ALCALDÍA MAYOR DE BOGOTÁ D.C. Fondo Prevención y Atención Emergencias	CONCEPTO TÉCNICO SOBRE NECESIDAD DE ESTUDIOS DETALLADOS DE AMENAZA Y RIESGO POR FENOMENOS DE REMOCIÓN EN MASA DENTRO DEL TRÁMITE DE LICENCIA URBANÍSTICA	Código:	GPR-FT-10
		Versión:	04
		Fecha de revisión:	21/06/2011

1.1 CONCEPTO TÉCNICO No. CT:	6415
1.2 ÁREA:	Técnica y de Gestión
1.3 COORDINACIÓN:	Investigación y Desarrollo
1.4 REFERENCIA CRUZADA RADICADO FOPAE:	2012ER2230
1.5 RESPUESTA OFICIAL No.	RO-53769

2.1 SOLICITANTE:	CURADURÍA URBANA No. 4
2.2 PROYECTO:	VIVIENDA
2.3 LOCALIDAD:	4. San Cristóbal
2.4 UPZ:	51. Los Libertadores
2.5 BARRIO O SECTOR CATASTRAL:	San Cristóbal Sur Oriental I Sector
2.6 DIRECCIÓN:	Carrera 11 Este No 51-15 Sur
2.7 CHIP:	AAA0006CBFZ
2.8 MANZANA CATASTRAL:	04
2.9 PREDIO CATASTRAL:	40
2.10 ÁREA (Ha):	0.0072 (*)
2.11 FECHA DE VISITA: FECHA DE EMISIÓN CT:	Febrero 28 de 2012 Mayo 29 de 2012

Figura 1. Localización general del proyecto ubicado en la Carrera 11 Este No 51-15 Sur en el Plano Normativo de Amenaza por Remoción en Masa del POT (Decreto 190 de 2004), el cual se encuentra en amenaza MEDIA

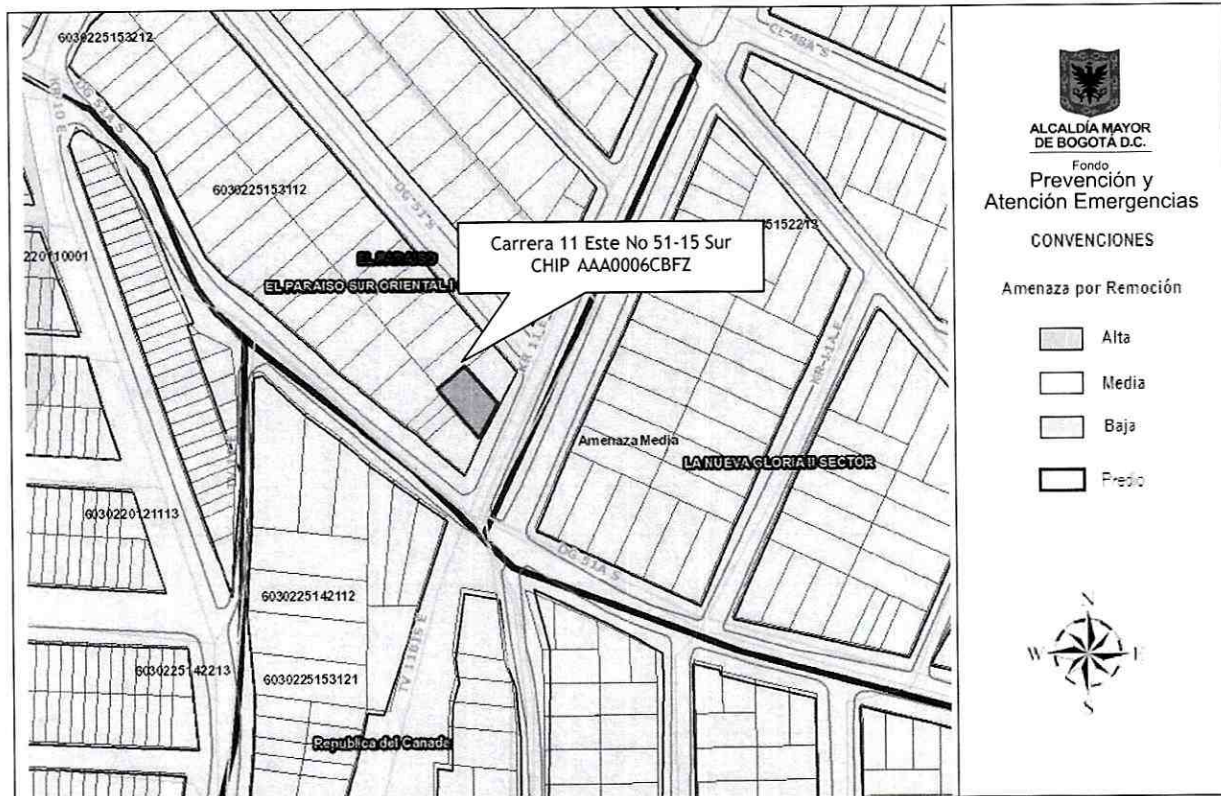
Conforme con el plano normativo de “Amenaza por Remoción en Masa” del Plan de Ordenamiento Territorial de Bogotá - POT, el sector del proyecto ubicado en la Carrera 11 Este No 51-15 Sur de la Localidad de San Cristóbal, se encuentra en una zona de AMENAZA MEDIA por procesos de remoción en masa (Figura 1).
